令02原機(大安)028
令和2年5月11日

国立研究開発法人日本原子力研究開発機構大洗研究所の
廃棄物管理施設保安規定の変更について(認可申請)

廃 棄 物 管 理 施 設 保 安 規 定

新 旧 対 照 表

別図第2の2-1 品質マネジメントシステム体系図

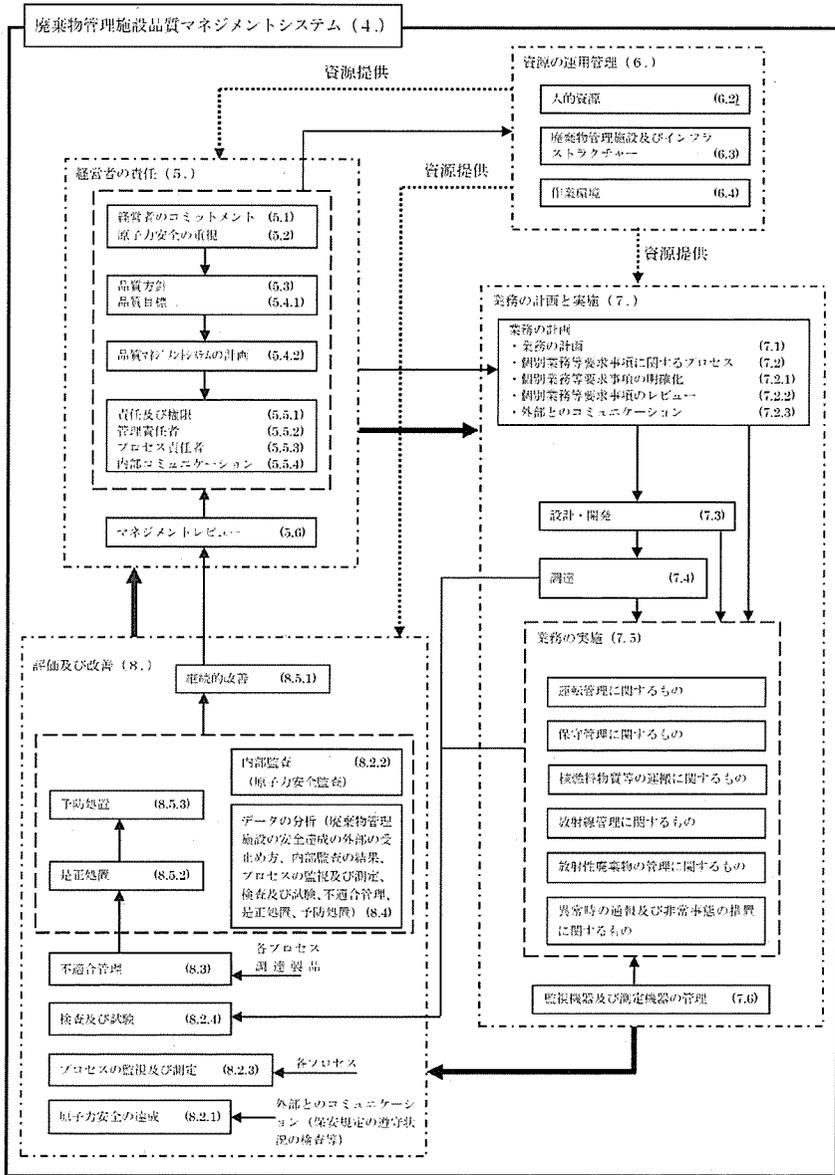
品質マネジメントシステムの見直しにより、品質マネジメント体系図を追加

別図第2の2-2 品質マネジメントシステムプロセス関連図

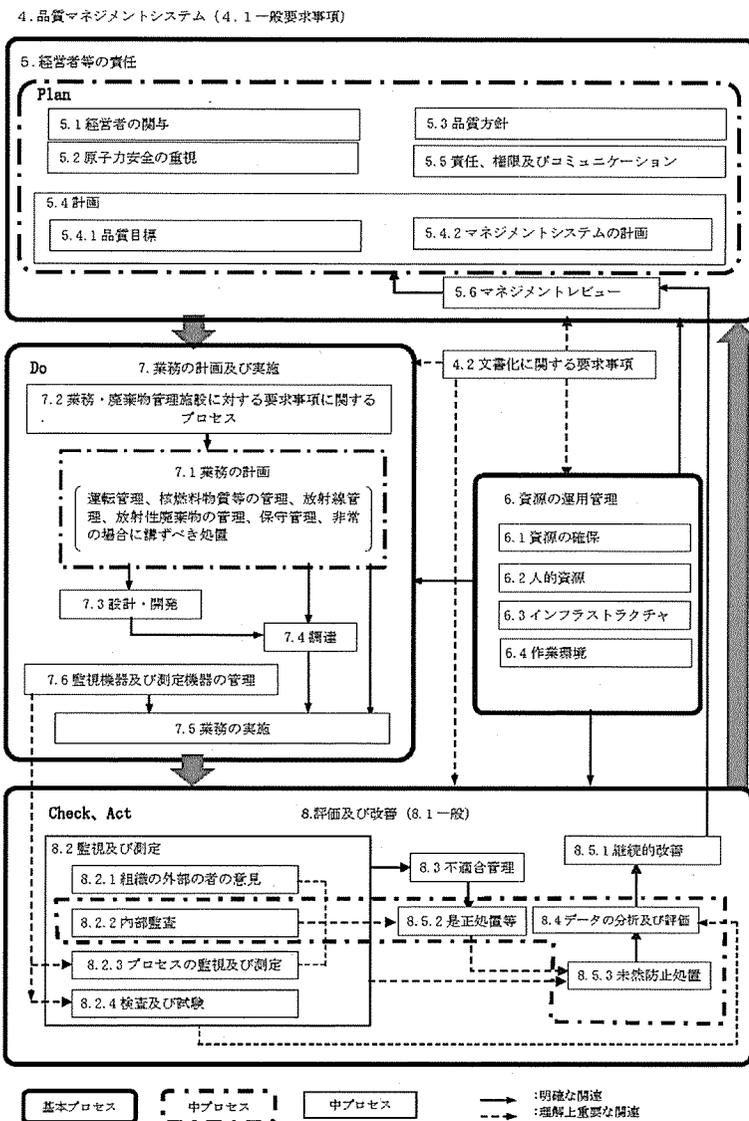
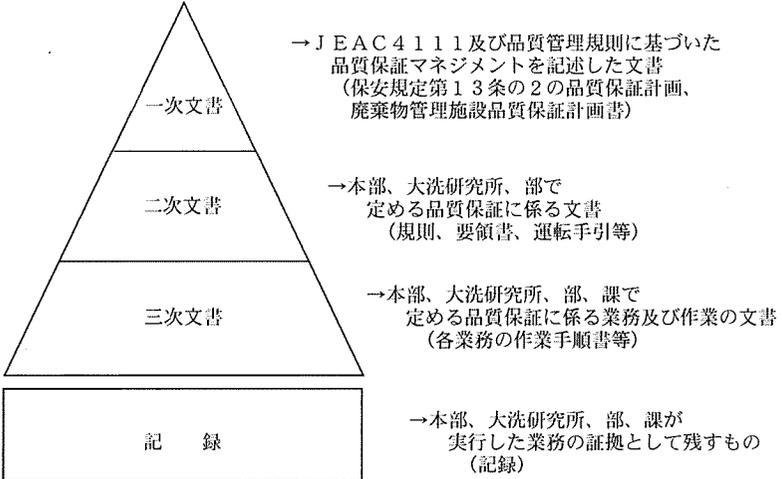
品質マネジメントシステムの見直しにより、品質マネジメントシステムプロセス関連を見直し

別図第6-33 周辺監視区域及び空気吸収線量率等測定点

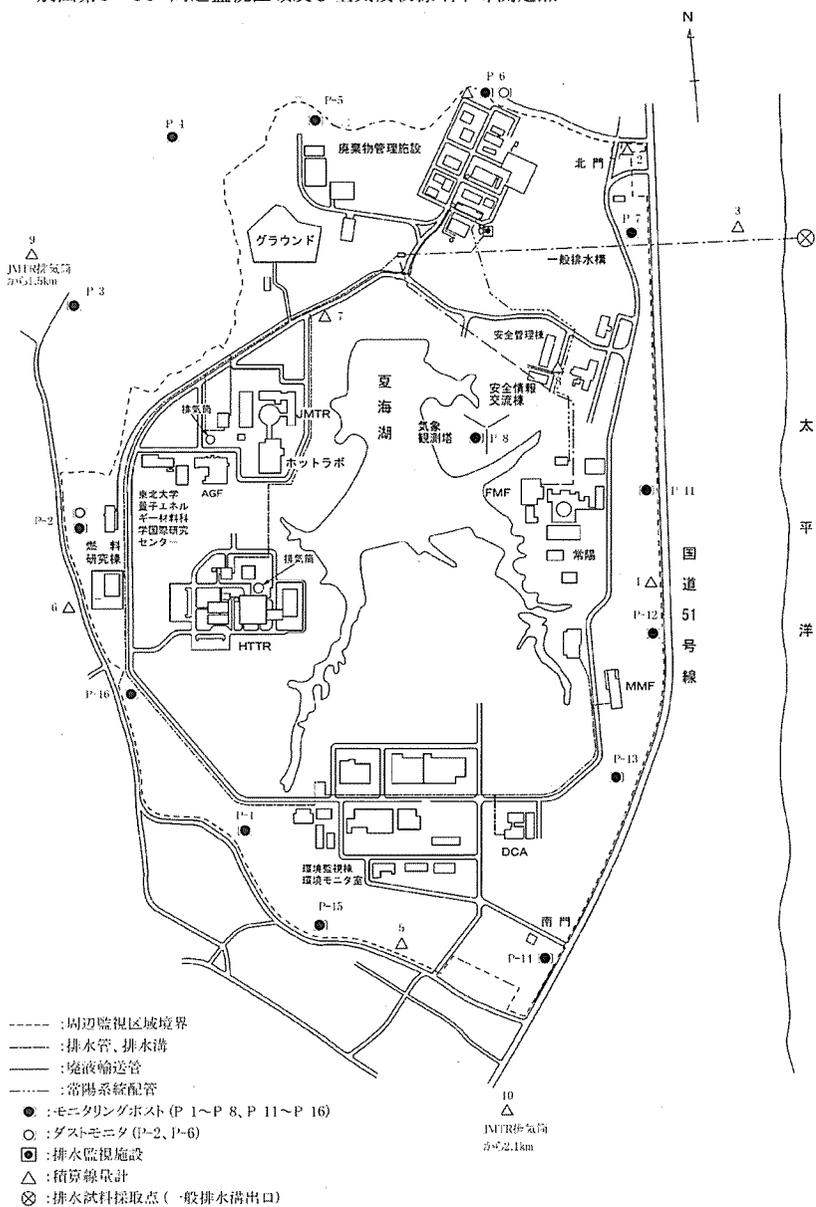
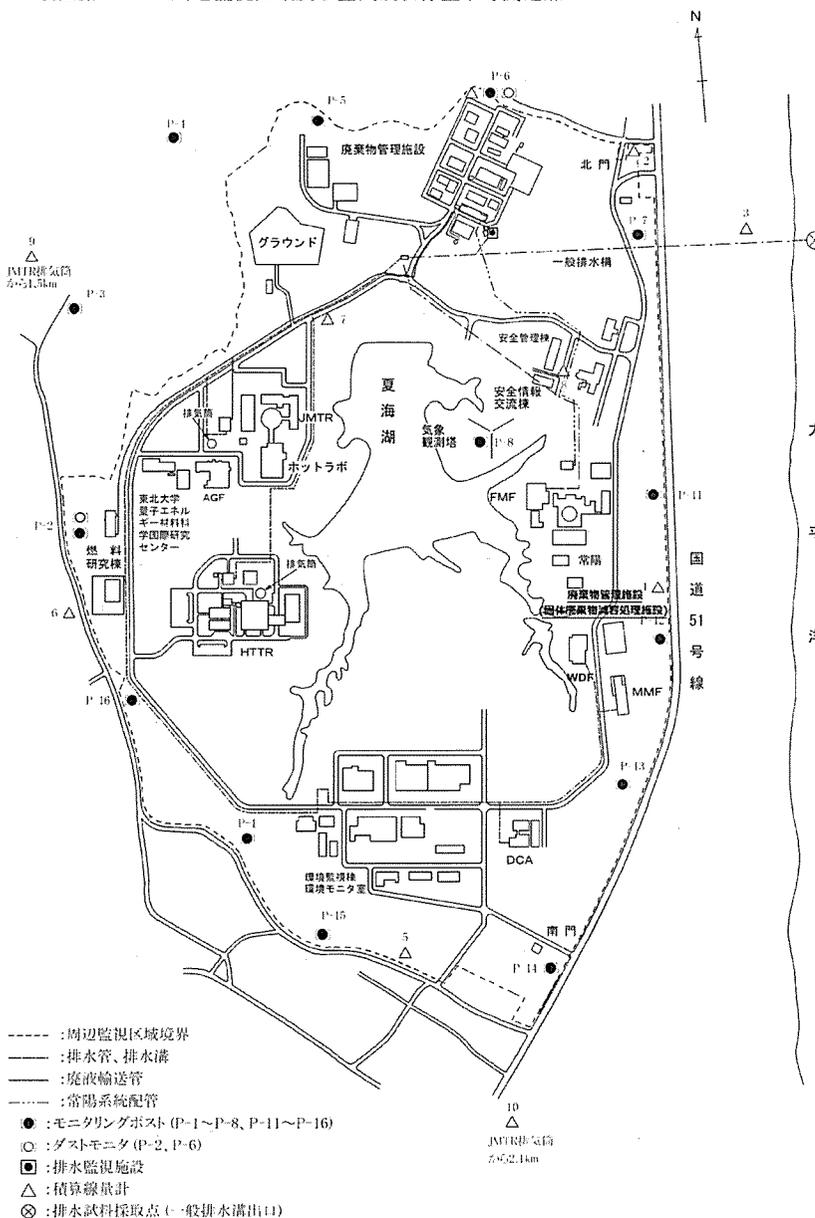
固体廃棄物減容
処理施設の追加
に伴う図の見直し
